Service Bulletin

HOOFDGROEP	GROEP	NO.
0	00	401

DATUM
November 1992

BETR.
Modeljaarwijzigingen

Mechanische kenmerken

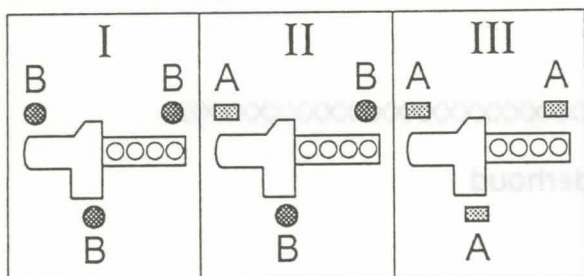
Ten opzichte van de B18 EP/FP motoren heeft de B20 F motor een aantal eigen specificaties.

- Gietijzeren motorblok; de cilinders zijn rechtstreeks in het blok geboord en hebben een boring diameter van $\text{Ø } 82,7 \text{ mm}$.
- Lichtmetalen cilinderkop met een gedeeltelijk geïntegreerde verbrandingskamer.
- Oliepomp met 13 tanden in plaats van 8.
- **Nieuwe waterpomp.**
- **Zuigers voorzien van verbrandingskamers** en gekoeld met behulp van oliesproeiers in het motorblok.
- Zwevende zuigerpenen.
- Vliegwielen met 58 tanden.
- Lichtmetalen inlaatspruitstuk met gietijzeren uitlaatspruitstuk.

Motorophanging

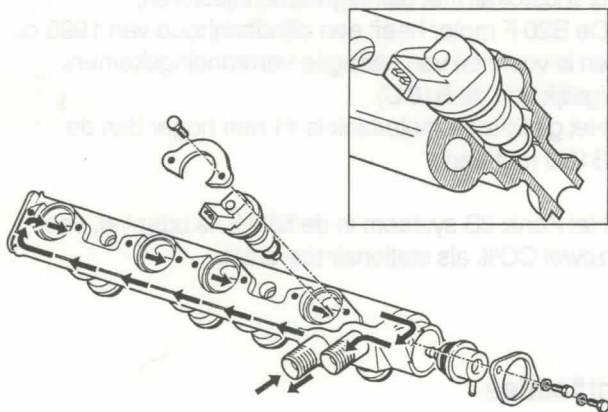
- A massief rubberen motorsteen
- B hydraulische motorsteen

Mogelijke varianten:

- I - B20 F
- alle motoren met automatische transmissie
- II - B18 EP/FP/FT
- III - B16 F
- B18 U

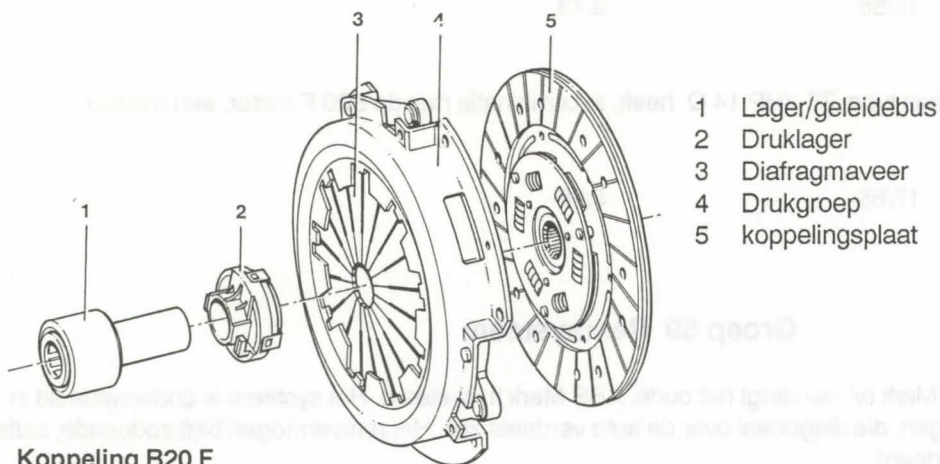
In de 400-uitvoeringen zijn enkele wijzigingen doorgevoerd.

De belangrijkste zijn:

- zekeringendoos.
- relaisdoos (tweede accessoire relais bij 480)
- mistlampen.
- instrument (480 S uitvoering).
- introductie motor B20 F.
- introductie ABS Mark IV.
- schakeling "defecte gloeilamp voor" vervallen. (440/460)

Versnellingsbak M60 373E/M

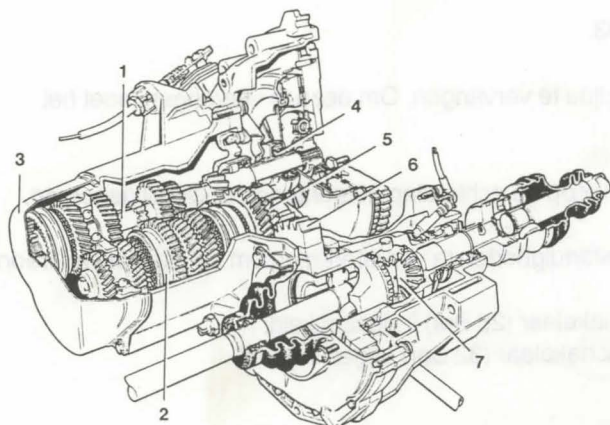
Bij alle 400 uitvoeringen met een B20 F motor is een aangepaste handgeschakelde versnellingsbak M60 373E/M gemonteerd. Naast de veranderde type-aanduiding is deze versnellingsbak ook te herkennen aan de kleur van het typeplaatje:
grijs M60E
groen M60M

De overbrengingsverhouding is gewijzigd bij de eerste twee versnellingen.

De overbrenging bij de eerste versnelling is verlaagd om, onder alle omstandigheden, makkelijker weg te kunnen rijden.

De overbrenging bij de tweede versnelling is hieraan aangepast.

- 1 Primaire as
- 2 Secundaire as
- 3 Deksel 5e versnelling
- 4 Drukklager
- 5 Pignontandwiel
- 6 Kroonwiel
- 7 Differentieel
